Sistema de arrefecimento – Ações de mitigação de falhas

Histórico

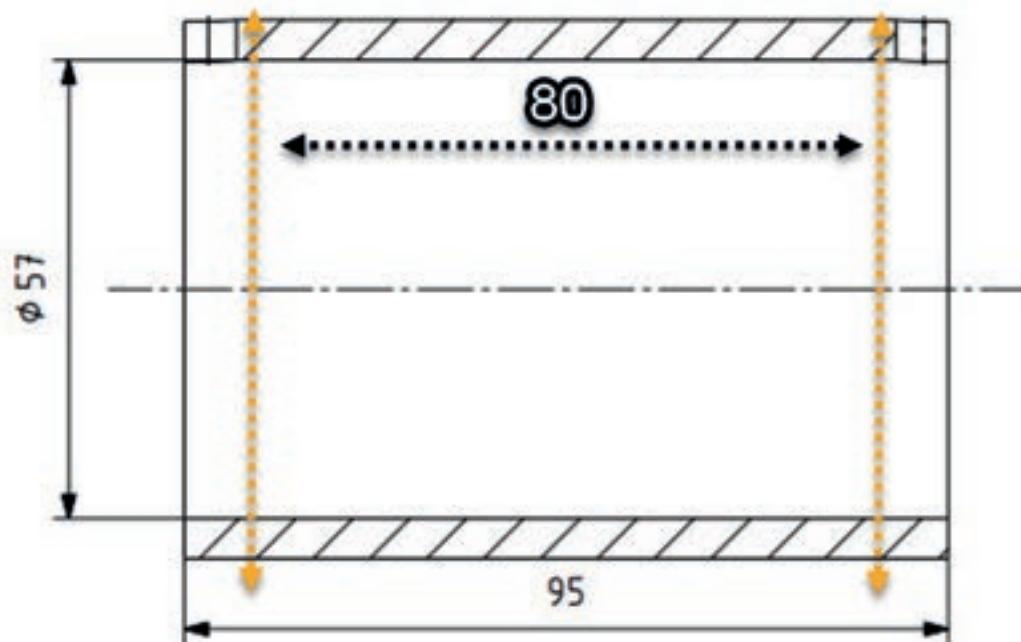
FQIT	PN Antigo	PN Novo
FQIT425380	2429458	3177562
FQIT425380	2480389	3177566
FQIT425380	2470548	3177558
FQIT425380	2372130	3177560
FQIT425380	2045756	3177565
FQIT417440	2855347	3170216
FQIT416348	2507616	Em processo de melhoria
FQIT459382	1917386	Em processo de melhoria. Solução de serviço indicada abaixo

Solução de serviço para a mangueira PN 1917386: utilizar a mangueira PN 3170216 (Possui um comprimento 15mm maior), cortando 7,5mm de cada extremidade.

É mandatório o corte de 7,5mm em cada lado ao invés de 15mm de um único lado devido o formato da mangueira, pois possui um encaixe de 6,5mm em ambas as extremidades conforme apresentado acima.
